ZP.271.3.2024

Informacja Nr 2 dla Wykonawców  
I zmiana treści SWZ

*dot. Postępowania o udzielenie zamówienia publicznego prowadzonego w trybie podstawowym z możliwością negocjacji” pn. „Budowa Centrum Zarządzania Kryzysowego w Wysokiej – etap I”*

**Zapytanie nr 7:**

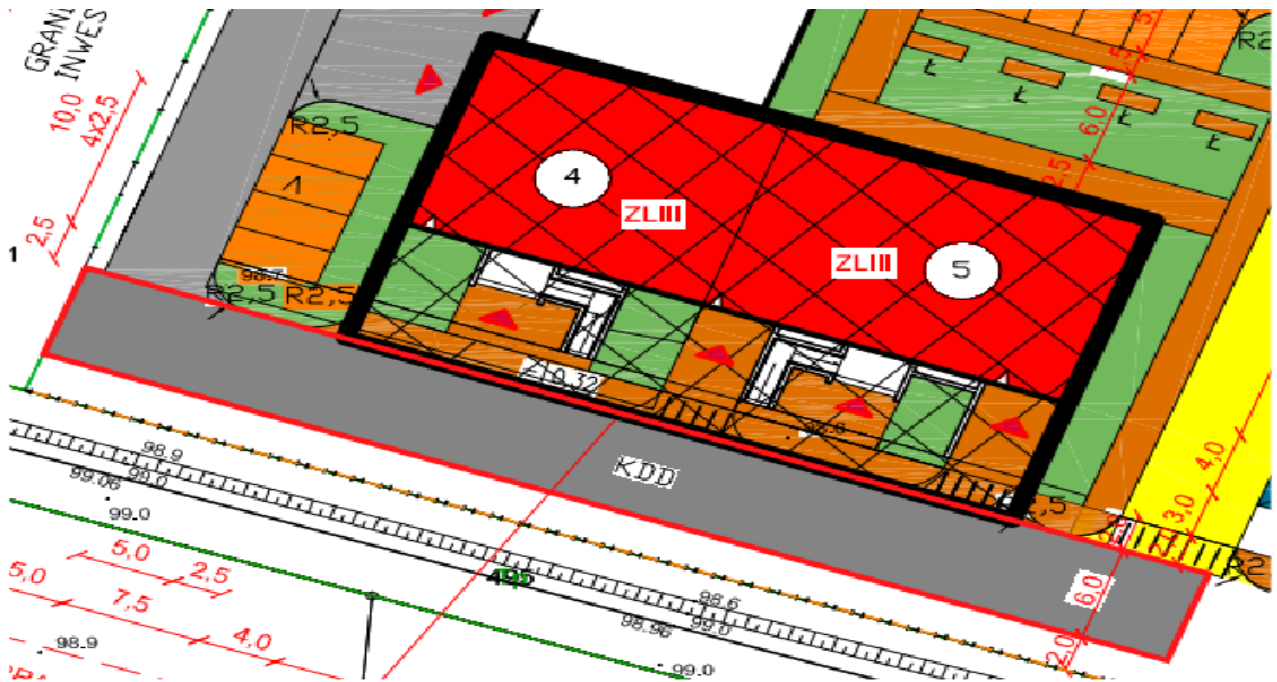
Co w ramach pierwszego etapu Wykonawca ma wykonać na terenie, na którym są planowane w kolejnych etapach budynki nr 4 i 5?

Wykonawca na tym terenie nie będzie wykonywał żadnych robót.
